Tram-Treno del Luganese

Analisi del progetto del Dipartimento del Territorio

Proposte di ottimizzazione

2 Febbraio 2018

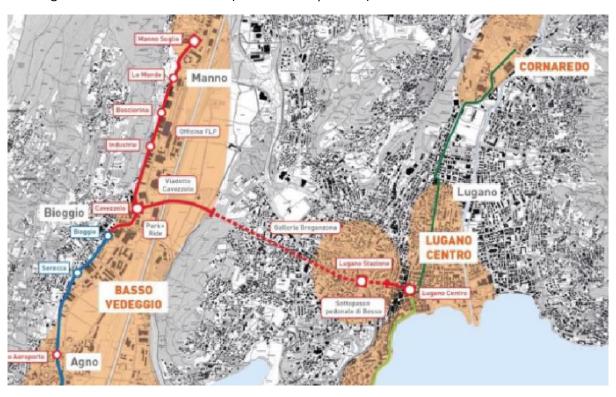
Con lo scopo anche di facilitare la comprensione dei problemi relativi al tracciato del DT e portare avanti la discussione, abbiamo selezionato quelle ipotesi di miglioramento che ci sono sembrate migliori, raggruppandole attorno a tre elementi principali, come si vede anche nell'immagine riassuntiva che segue:

- Portare il tram-treno fino a Taverne-Torricella usando la linea merci esistente.
- Mantenere la fermata Bioggio-Molinazzo e il viadotto sopra il fiume Vedeggio e l'autostrada.
- Portare la fermata Lugano-stazione a livello dei binari delle FFS.

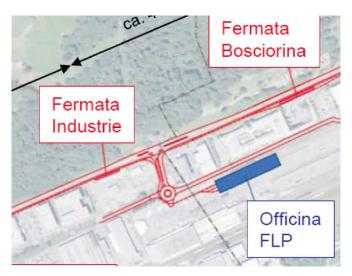
Il progetto inoltre prevede la costruzione di una nuova officina per i tram allo scalo merci, in una zona dove ci sono dei binari industriali dismessi e dei depositi. Per accedere all'officina i tram devono attraversare la strada. La collocazione prevista dal DT pare sia l'unica possibile.

Una possibilità secondo RailValley sarebbe di posizionare l'officina presso la Sofinol di Manno, dove ci sono spazi adeguati e non ci sono conflitti con strade.

Sullo stesso sedime potrebbe essere costruito un P&R. È un'ubicazione pratica per i veicoli che provengono dall'autostrada e si potrebbe rinunciare o almeno ridimensionare il P&R previsto a Cavezzolo.
